ПАСПОРТ ДОСТУПНОСТИ
объекта социальной инфраструктуры (ОСИ)
№ 2/2019

- 1.1. Наименование (вид) объекта Корпус 2
1.2. Адрес объекта Республика Татарстан, г. Казань, ул. Энгельса, д. 12
1.3. Сведения о размещении объекта:
- отдельно стоящее здание 4 этажей, 7057 кв.м
- часть здания _____ этажей (или на _____ этаже), _____ кв.м
- наличие прилегающего земельного участка (да, нет); _____ кв.м
1.4. Год постройки здания 1973, последнего капитального ремонта _____
1.5. Дата предстоящих плановых ремонтных работ: текущего _____, капитального _____

**АКТ ОБСЛЕДОВАНИЯ
объекта социальной инфраструктуры
К ПАСПОРТУ ДОСТУПНОСТИ ОСИ
№ 2/2019**

Фотография 1

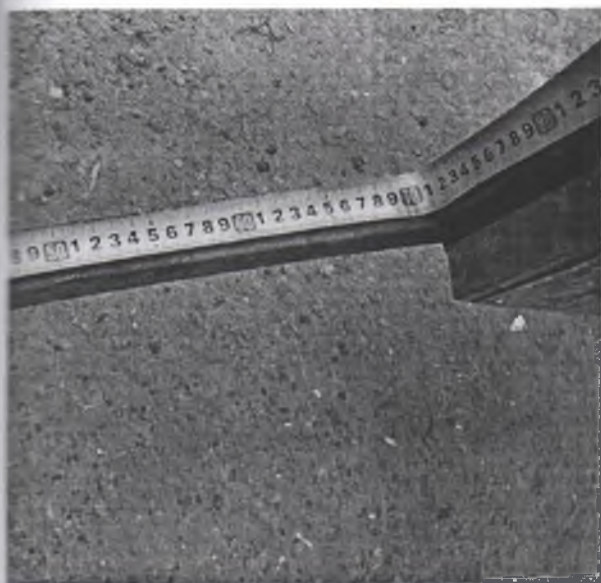
1.1	Вход (входы) на территорию	есть	1,2,3	Калитка имеет преграду в виде горизонтальной перегородки на высоте 15см от уровня поверхности земли. Ширина дверного проема калитки 70см, что не соответствует требованиям доступности.	О, С, Г	Привести в соответствие с пунктом СП 59.13330.2016: 4.3, 5.1.2, 5.1.3	Текущий ремонт

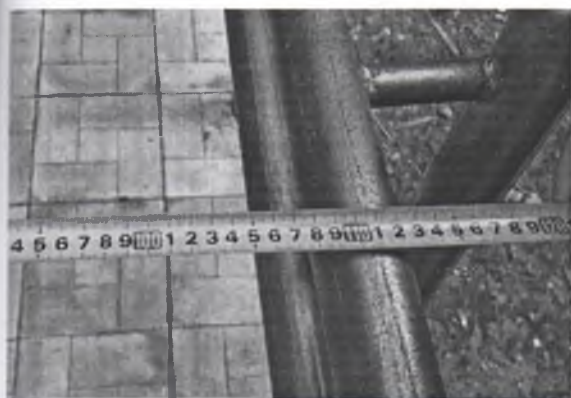
2.1	Лестница (наружная)	есть	6,7	Не обозначены края первой и последней ступени лестницы контрастным цветом. Отсутствуют предупреждающие тактильно-контрастные указатели перед лестницей. Боковые поручни и разделительный поручень не имеют завершающей горизонтальной части длиннее марша лестницы на 30см.	О, С, Г	Привести в соответствие с пунктом СП 59.13330.2016: 6.2.8 ГОСТ Р 52875-2018	Текущий ремонт

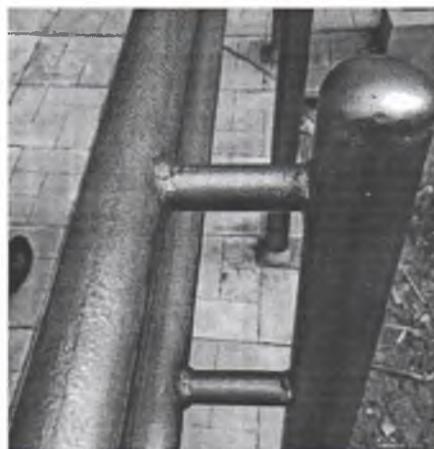
2.2	Пандус (наружный)	есть	8, 9, 10,	Поручни на пандусе не имеют завершающих горизонтальных частей длиннее на 30см марша наклонной части при въезде на пандус. Имеющийся съезд на поверхность земли у пандуса имеет резкий уклон и является травмоопасным. В нижней части у пандуса отсутствует	К, О	Привести в соответствие с пунктом СП 59.13330.2016: 6.2.9 6.2.10 6.2.11	Текущий ремонт

свободные пространства размером 1,3м x 1,3м и бортики. Расстояние между поручнями пандуса – 110см, что не соответствует требованиям доступности (норматив 90см-100см). Крепление поручней к вертикальным стойкам не соответствует требованиям доступности, т.к. нет возможности полностью обхватить поручень. Площадки на горизонтальных участках пандуса имеют размер, не соответствуют требованиям доступности (норматив не менее 150см по ходу движения) – нижняя площадка 115см, средняя площадка 125см, верхняя 129см.

Фотография 13

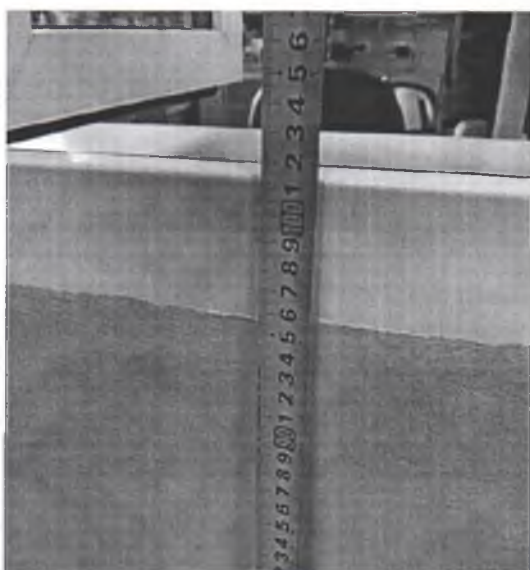
2.3	Входная площадка (перед дверью)	есть	11, 12, 13	На входной площадке имеются преграды в виде двух колонн, не имеющих знаков предупреждения об опасности. На пути движения имеются напольные ограничители двери высотой 6 см, что является травмоопасным. Входная площадка перед пандусом не соответствует требованиям доступности 129*110см.	К, О, С	Привести в соответствие с пунктами СП 59.13330.2016: 4.3 6.1.4

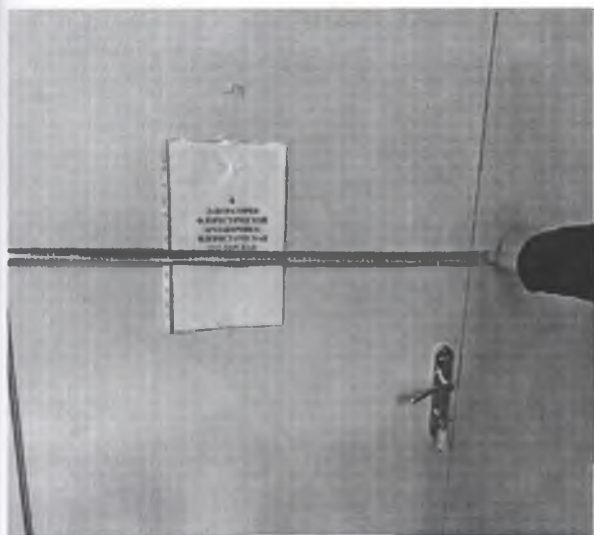
4.2	Зальная форма обслуживания (Спортивный зал, Лаборатория пищевого производства (учебный кулинарный цех), Лаборатория флористики, Столовая, Библиотека (читальный зал), Музей)	есть	27, 28, 29, 30, 31, 32, 33	В Лаборатории пищевого производства необходимо установить раковину, соответствующую требованиям доступности. На двери Лаборатории пищевого производства отсутствует информация (в том числе с использованием рельефно-точечного шрифта Брайля). Таблички должны быть расположены со стороны дверной ручки рядом с дверью. На двери Лаборатории флористики отсутствует информация (в том числе с использованием рельефно-точечного	К, О, С, Г	Привести в соответствие с пунктами СП 59.13330.2016: 6.1.5 6.5.1 6.5.3 8.2.4	Текущий ремонт

Фотография 36

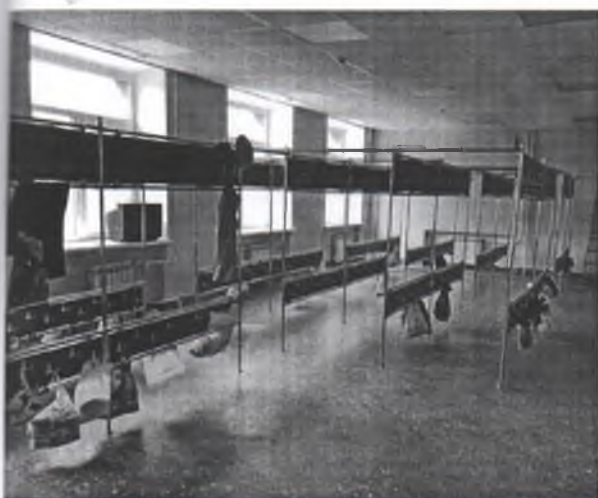
5.3	Бытовая комната (гардеробная)	нет	36, 37	На двери отсутствует информация (в том числе с использованием рельефно-точечного шрифта Брайля). Таблички должны быть расположены со стороны дверной ручки рядом с дверью. Также отсутствует контрастная маркировка в виде круга или прямоугольника на двери. Крючки для одежды расположены на высоте - 165см, что не соответствует требованиям доступности для инвалидов на колясках (должно быть 130см)	К, С, Г	Привести в соответствие с пунктами СП 59.13330.2016: 6.1.6 6.5.1 8.5.14	Текущий ремонт
-----	-------------------------------	-----	--------	---	---------	--	----------------
